**Avis délibéré de l’Autorité environnementale
sur des aménagements sur la RN10 dans la
Vienne au sud de Poitiers (86)**

n°Ae : 2019-121

Avis délibéré n°2019-121 adopté lors de la séance du 4 mars 2020

Figure 2 : Aménagements n°1. Source : étude d'impact

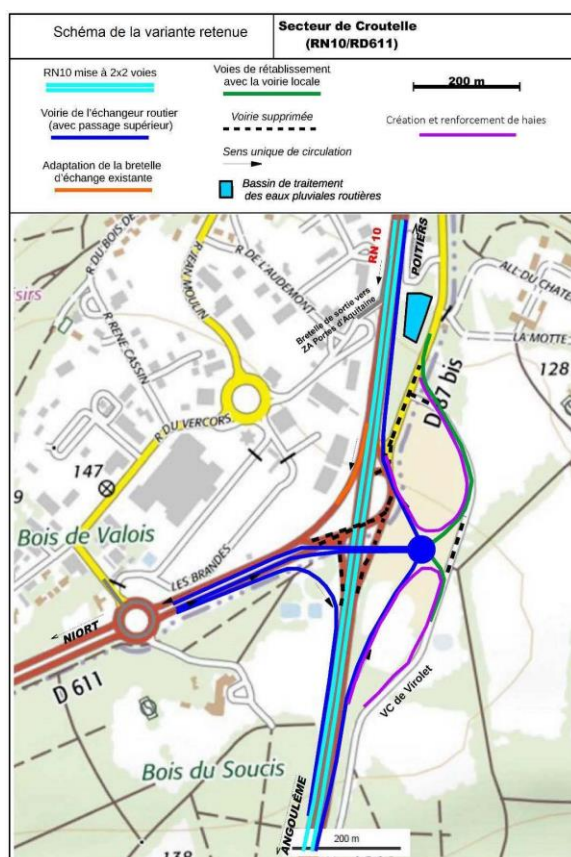
Le bassin d'assainissement de l'aménagement n°1 est positionné exactement à l'emplacement du principal espace boisé au nord de l'échangeur, sans explication alors qu'il s'agit d'une composante d'un corridor pour les mammifères.

L'Ae recommande de justifier l'implantation du bassin d'assainissement de l'échangeur de Croutelle-Ligugé, et autant que possible de la revoir en évitant les milieux naturels présentant le plus d'enjeux, que ce soit comme réservoir ou comme corridor de biodiversité. Elle recommande en outre de veiller à la cohésion des données fournies.
